改善箇所説明図

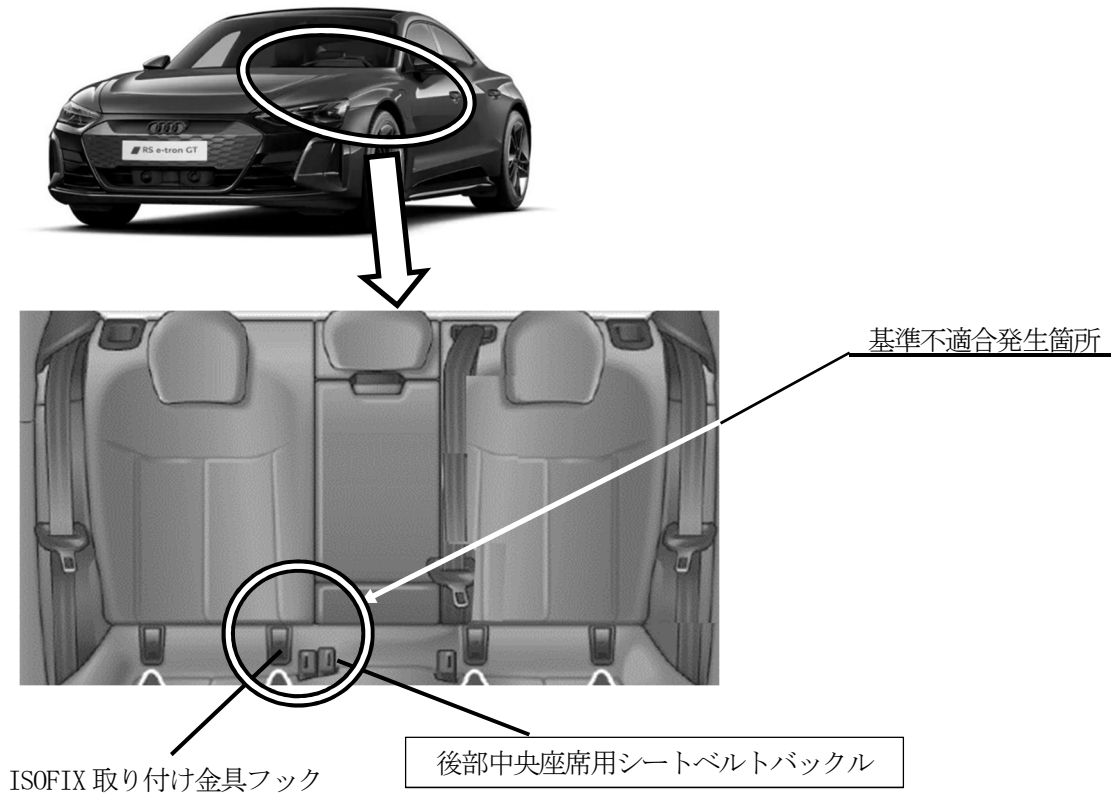
年少者用補助乗車装置において、後部中央座席用シートベルトバックルの配線の取り回しが不適切なため、ISOFIX 取り付け金具フックと配線が干渉することがある。そのため、年少者用補助乗車装置が正しく固定できないおそれがある。

全車両、後部中央座席用シートベルトバックルの配線の取り回しを点検し、正しい配線位置に取り回す。また、配線が干渉により損傷している場合は、配線を含むシートベルトバックルを新品に交換する。
